HOTĂRÂRE
privind aprobarea Planului Urbanistic Detaliu -
Extindere, reabilitare și recompartimentări interioare locuință unifamilială, S+P+E,
str. Cărbunariilor nr. 3A

pentru P.U.D. - extindere, reabilitare și reconfigurări interioare locuință unifamilială - S+P+E, str. Cărbunariilor nr. 3A

Denumire proiect: PLAN URBANISTIC DE DETALIU PENTRU EXECUTAREA LUCRĂRIILOR DE EXTINDERE, REABILITARE ȘI RECOMPARTIMENTĂRI INTERIOARE LOCUINȚĂ UNIFAMILIALĂ

Denumire planșă: Plan de situatie - Reglementari Urbanistice

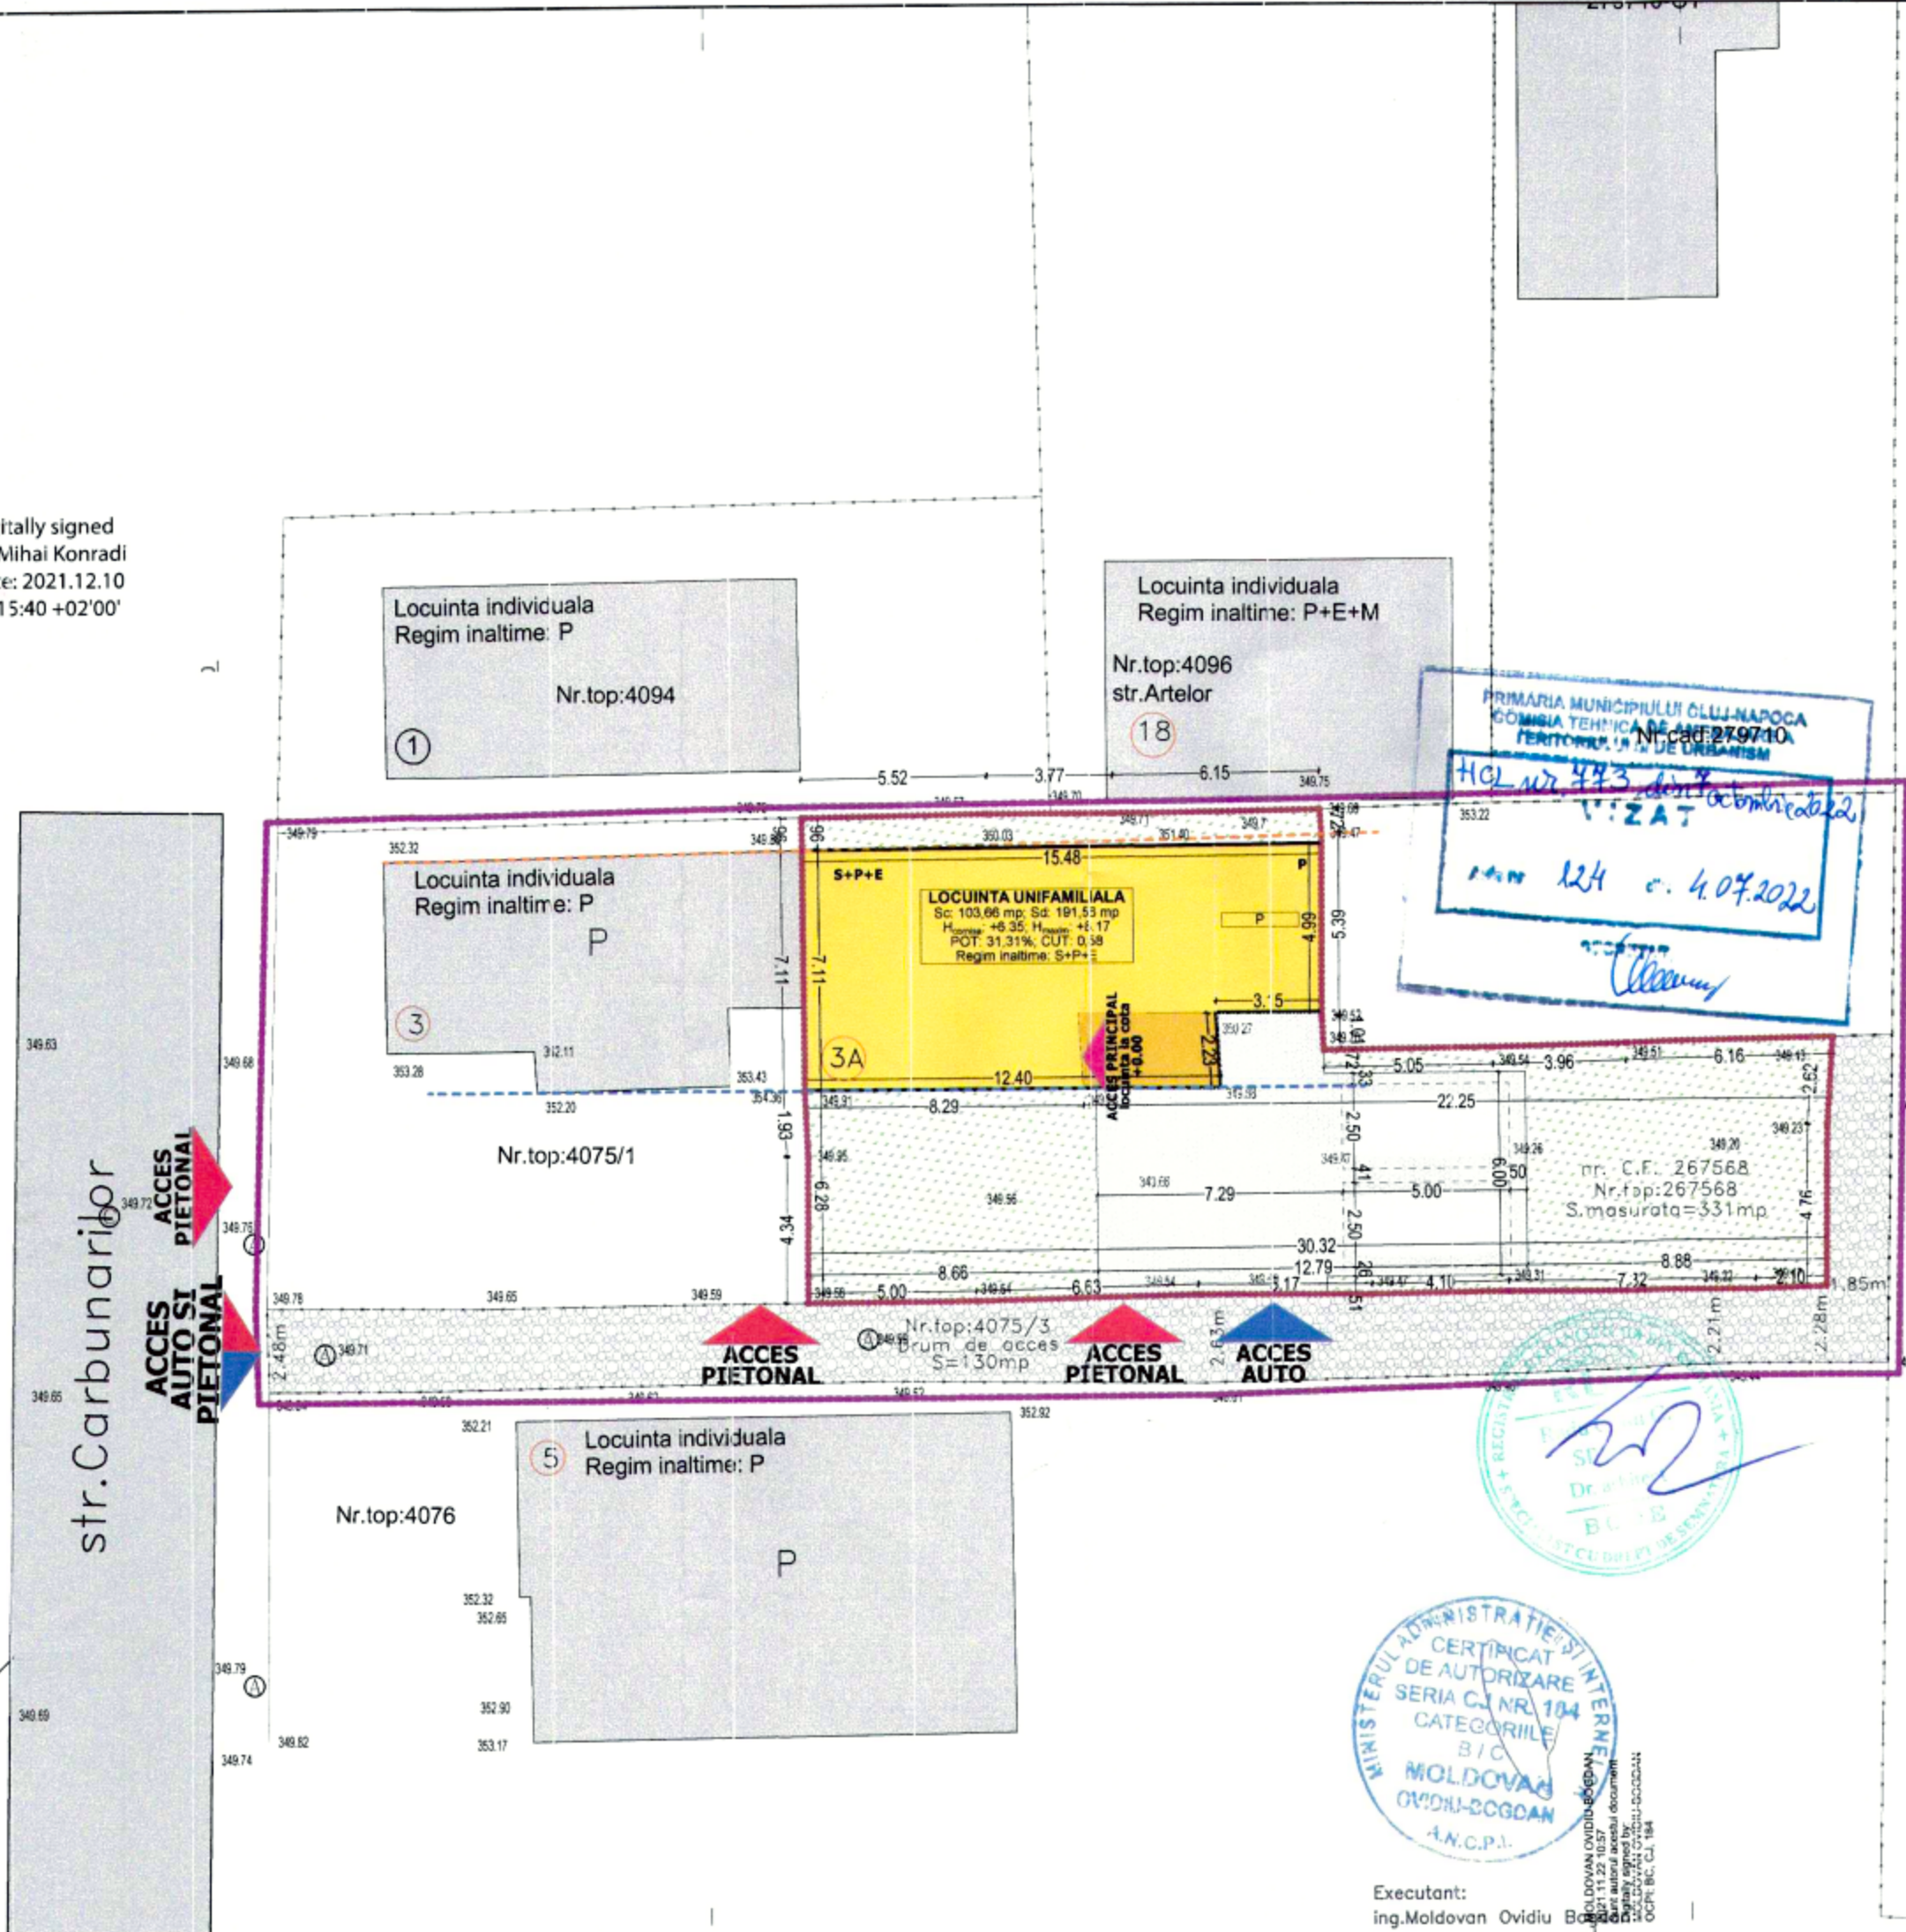
Avem următoarea observație/obiecție : Nu dorim o
suprainălțare a construcției care să fie făcută spre curtea
noastră și, mai ales, nu dorim apariția de noi ferestre; deja
există destule ziduri înalte și ferestre pe linia laterali ale curții,
la mică distanță de gard.

- Prin intervențiile propuse asupra imobilului existent nu se urmărește creșterea volumului construit, ci doar optimizarea modului de folosire a spațiului deja construit. De asemenea se urmărește creșterea eficienței energetice, conform reglementărilor specifice NZeb. Dorim să subliniem faptul că toate intervențiile propuse se încadrează în reglementările regulamentului de urbanism și nu urmăresc reperarea situațiilor de pe parcelele învecinate, la care se face referință.

- **Privitor la supraînălțarea construcției** – prin proiectul supus avizării de familia Curea nu se intenționează supraînălțarea construcției existente, ci extinderea spațiului locativ existent în spațiul deja construit aferent în momentul de față garajului. Creșterea înălțimii la cornișă ce se poate remarca prin studierea paralelă a planșelor U03 – **Siutatia existentă și U04 Plan de situație – Reglementări urbanistice** este datorată eliminării streșinii de pe fațada nordică. Această modificare a fost clarificată în planșa U08 Mobilare urbanistică – **Profil Existent-Propus**, pentru a demonstra faptul că lucrările propuse se încadrează în volumul maximal al construcției existente, fără aducerea de nici o extindere pe verticală. În plus, prin implementarea prevederilor proiectului – și desființarea streșinii – construcția aflată în posesia familiei Curea se va retrage de la limita de proprietate.

- **Privitor la practicarea de noi ferestre în fațada nordică** – prin proiectul supus avizării de familia Curea se propune realizarea unor recompartimentări interioare pentru reorganizarea spațiului interior. Spațiile existente, precum și cele nou create necesită iluminare și ventilare naturală, ca urmare ferestrele existente se vor păstra, existând posibilitatea realizării unei noi ferestre la nivelul etajului. Pentru aceasta se vor adopta următoarele soluții:

- La spațiile aflate la nivelul parterului, golurile deja existente, cu eventuale modificări minimale ale dimensiunii lor, vor fi tratate ca ferestre de lumină (conform art. 616 din Codul Civil – „Dispozițiile art. 615 nu exclud dreptul proprietarului de a-și deschide, fără limită de distanță, ferestre de lumină dacă sunt astfel construite încât să împiedice vederea spre fondul învecinat.”). Acestea vor fi prevăzute fie cu sticlă mată, iar deschiderea ferestrelor se va face doar prin basculare în plan vertical (baie, bucătărie) sau vor fi fixe (casa scării), astfel încât să nu fie posibilă privirea spre parcela învecinată.

- Pentru spațiile amplasate la nivelul superior, se vor lua aceleași măsuri ca și cele descrise anterior, existând posibilitatea să se prevadă ferestre în planul acoperișului ce nu vor avea vedere spre parcela aflată în proprietatea dnei Iordache.
